NT.260.15.2023

Dotyczy: Postępowanie o udzielenie zamówienia publicznego w trybie przetargu nieograniczonego na wykonanie zadania pn. „**Remont dróg powiatowych na terenie powiatu ławskiego**”

Zadanie 1: „Remont drogi powiatowej nr 1208N Ogrodzieniec – Trupel – Laseczno – Szymbark – Gardzień na odc. od km 18+550 do km 20+538”

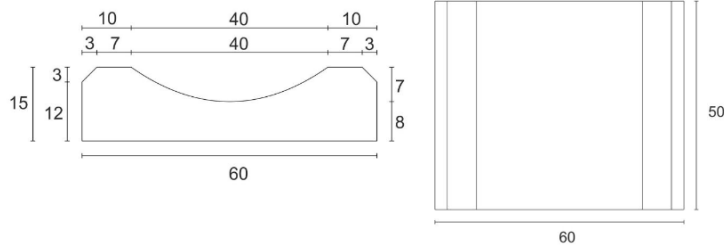
Zwracamy się z prośbą do Zamawiającego o uzupełnienie dokumentacji o szczegół korytka ściekowego, które trzeba wykonać w ramach pozycji 16 przedmiaru robót.

Odpowiedź na zapytanie nr 5
